Gdańsk, dnia 19.08.2009r.

**DO UCZESTNIKÓW POSTĘPOWANIA O UDZIELENIE ZAMÓWIENIA
PUBLICZNEGO**

Dotyczy: postępowania nr 70/A120/2009 prowadzonego w trybie przetargu nieograniczonego
na: “Budowę budynku Wydziału Biologii Uniwersytetu Gdańskiego”

Zawór podwójny gazowy

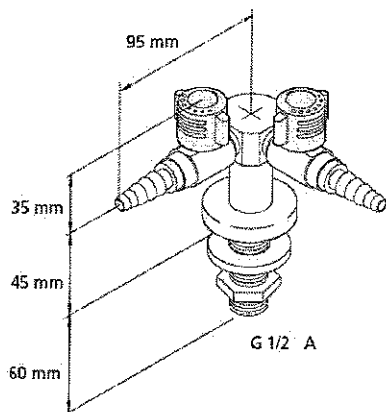
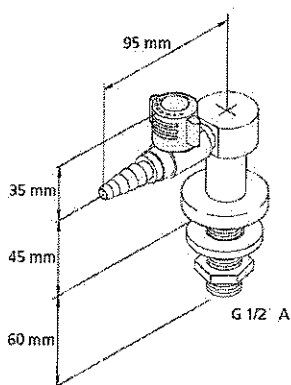
1. Proszę podać, o co chodzi z zaworami pojedynczymi a podwójnymi, takie raczej nie występują czy chodzi o palniki laboratoryjne?
Co należy rozumieć przez zawory podwójne przy pkt. poboru gazu?
2. Nie ma słowa w przedmiarze o przyłączy gazowym czy jest ono już zrealizowane?

Podwójny -Zawór na gaz palny, do montowania na stole:

- Wejście: 1/2"
- Zawory pod kątem: 90 stopni
- Masa: 0,8 kg
- Długość pojedynczego zaworu: 95mm
- Dla bezpieczeństwa zastosowano funkcje "podnieś/przekręć", co zapobiega przypadkowemu uruchomieniu zaworu
- Zawory posiadają ważny atest higieniczny Zakładu Higieny Komunalnej PZH

Pojedynczy - Zawór na gaz palny, do montowania na stole:

- Wejście: 1/2"
- Masa: 0,7kg
-
- Dla bezpieczeństwa zastosowano funkcje "podnieś/przekręć", co zapobiega przypadkowemu uruchomieniu zaworu
- Zawory posiadają ważny atest higieniczny Zakładu Higieny Komunalnej PZH

Zawór podwójny gazowy

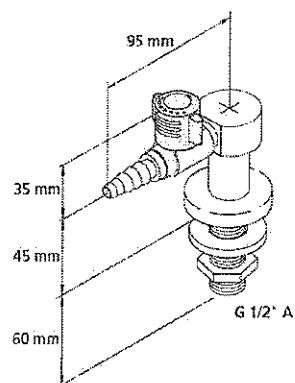
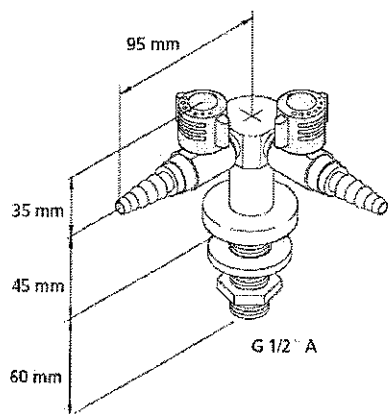
21. Czy wykonanie przyłącza gazowego wchodzi w zakres GW? Prosimy o informację
22. Prosimy o informację, jakie to są podwójne i pojedyncze zawory gazowe.

Podwójny -Zawór na gaz palny, do montowania na stole:

- Wejście: 1/2"
- Zawory pod kątem: 90 stopni
- Masa: 0,8 kg
- Długość pojedynczego zaworu: 95mm
- Dla bezpieczeństwa zastosowano funkcje "podnieś/przekręć", co zapobiega przypadkowemu uruchomieniu zaworu
- Zawory posiadają ważny atest higieniczny Zakładu Higieny Komunalnej PZH

Pojedynczy - Zawór na gaz palny, do montowania na stole:

- Wejście: 1/2"
- Masa: 0,7kg
- Dla bezpieczeństwa zastosowano funkcje "podnieś/przekręć", co zapobiega przypadkowemu uruchomieniu zaworu
- Zawory posiadają ważny atest higieniczny Zakładu Higieny Komunalnej PZH
